OSSERVAZIONI CIRCA IL “PROGETTO DI DISCARICA PER RIFIUTI NON PERICOLOSI MONODEDICATA A MATERIALE DA COSTRUZIONE CONTENENTE AMIANTO” UBICATA IN COMUNE DI SALUSSOLA (PROVINCIA DI BIELLA) A SEGUITO DELLA SENTENZA DEL TRIBUNALE AMMINISTRATIVO REGIONALE PER IL PIEMONTE N. 00839/2019 REG.PROV.COLL., N. 00039/2019 REG.RIC.

1. INTRODUZIONE

Figura 1 – Ubicazione dei bacini lacustri (in azzurro) e dell'area degli impianti in progetto con discarica (in nero) da Google Earth, 2018

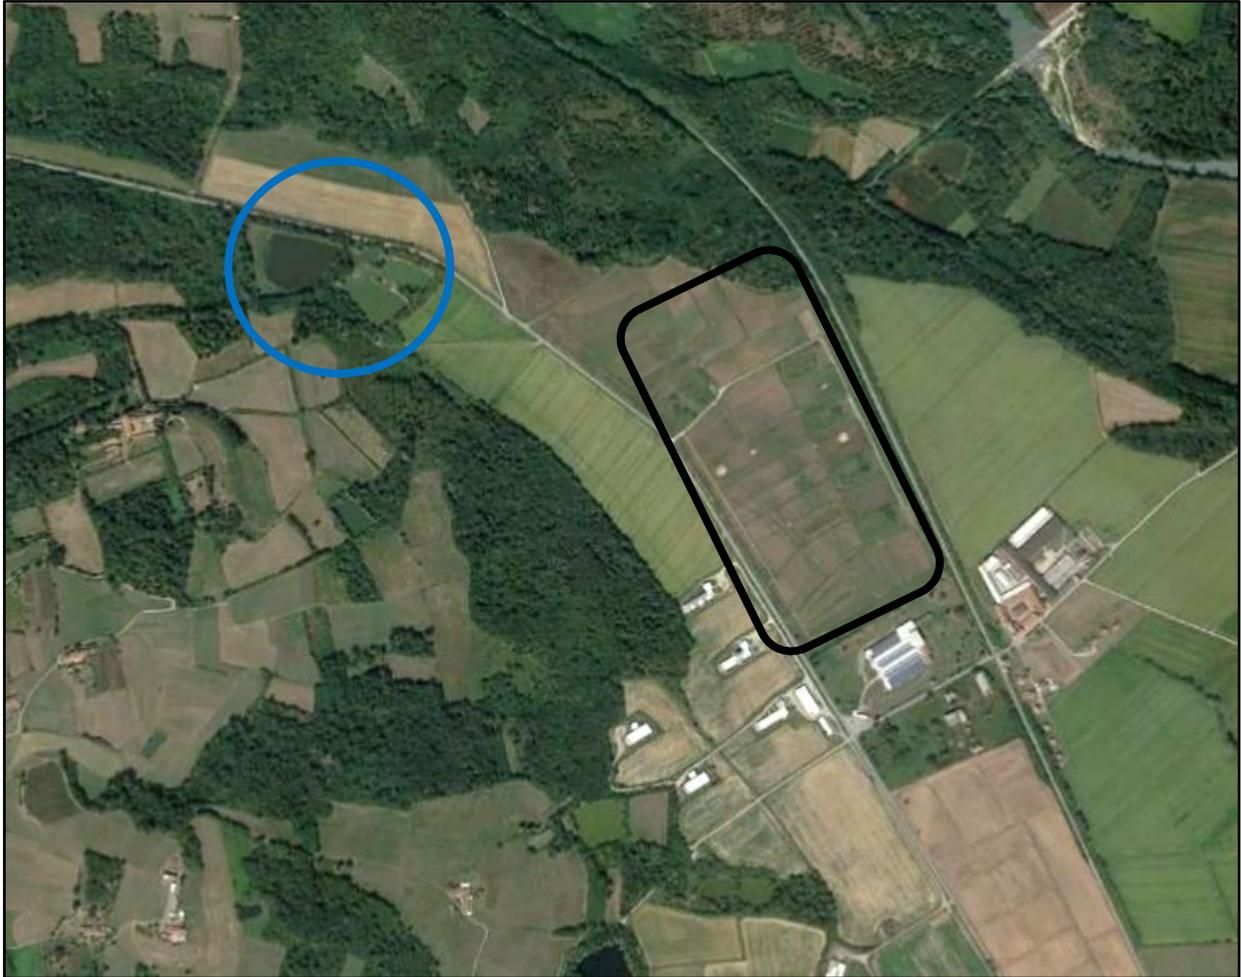
Il problema della presenza di un vincolo di distanza dovuto alla presenza di laghetti a Nord Ovest rispetto all'impianto in progetto (si veda la Figura 1 tratta da Google-Earth datata 2017), è stato ulteriormente trattato nella documentazione presentata da Acqua & Sole nel documento **AMB.1 – Addendum, Aggiornamento dell'impatto paesaggistico a seguito dello spostamento dell'area servizi** del settembre 2019.

Pertanto con questo spostamento verso Sud dell'impianto, fatte salve le opportune modifiche da parte degli Enti, la discarica si troverebbe oltre i 300 m di distanza previsti dal vincolo paesaggistico oggetto di contenzioso.

L'origine dei laghetti non è stata definita precisamente visto che non si ha un immissario ed un emissario; probabilmente si tratta di un ristagno di acque meteoriche su una superficie poco permeabile, come quella presente nel territorio comunale dovuta all'unità geologica in affioramento, oppure ad una falda sospesa la cui presenza viene però esclusa dal proponente.

Anche da questo punto di vista non sembrano sorgere aspetti di rilevanza ambientale per i corpi idrici superficiali presenti nelle vicinanze dell'impianto.

Al fine di interrompere il contenzioso, nella revisione del progetto viene comunque modificata *“la viabilità interna e l'accesso così da porre la recinzione del sito IPPC a più di 300 m dal perimetro del bacino lacustre”*.
